Van  
L. v. Nieuwenhuijzen

Datum  
8 oktober 2001

Onderwerp  
Errata ontwerpnota Hellegatpolder versie 1, 3 oktober 2001

# Spreadsheet Grasbekleding (golfklappen; tot Ontwerppeil)

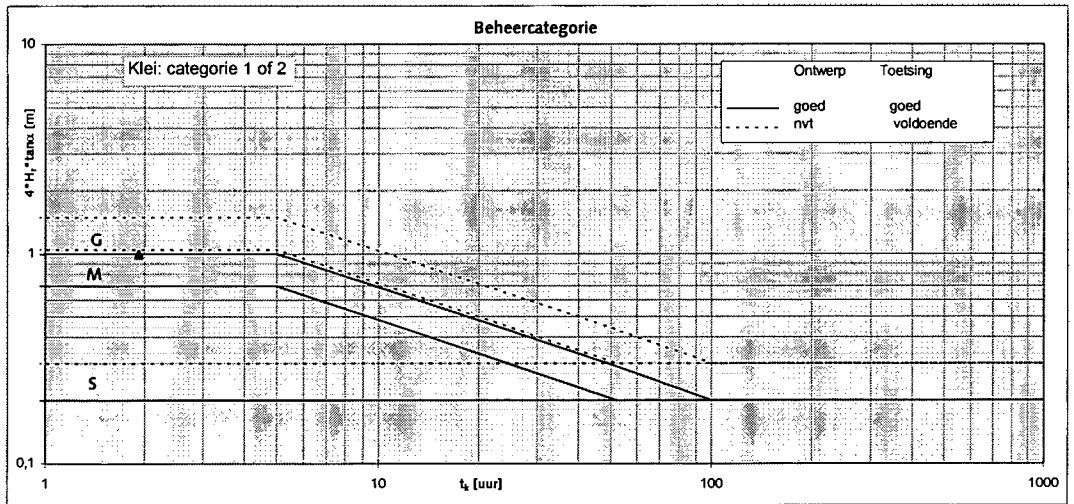
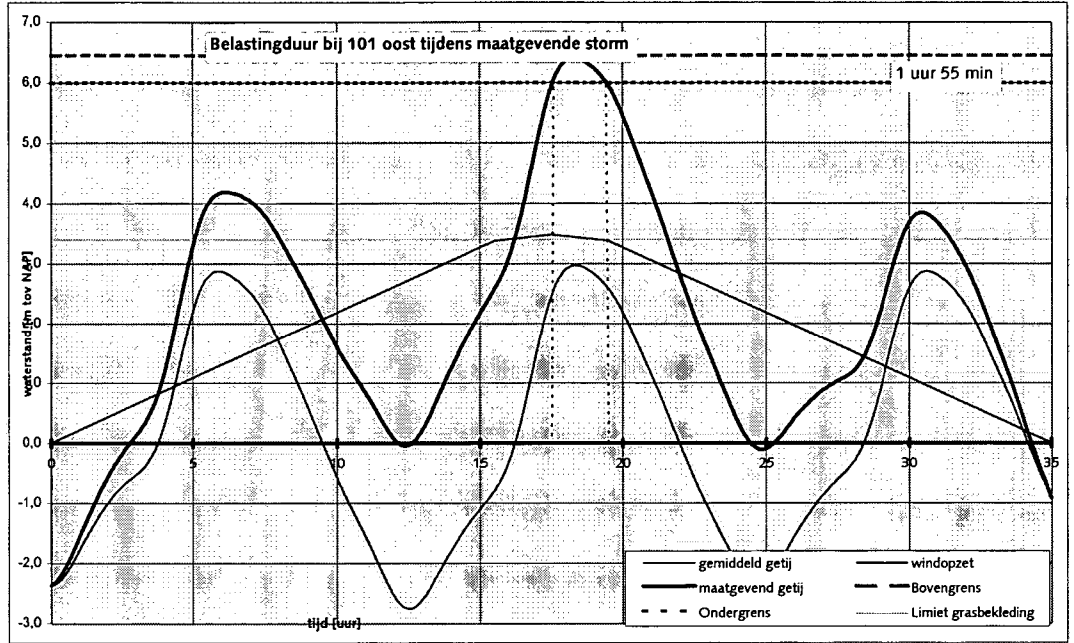
- In figuur 10 vervalt het bijschrift "volgens spreadsheet grasbekleding" bij de aanpijling van de kleilaag onder de grasbekleding;
- Blz. 35, BIJLAGEN, toevoegingen:  
Bijlage 2.3 Kleidijk;  
Bijlage 2.4 Groene dijk.  
Deze bijlagen zijn ook bij deze memo gevoegd.
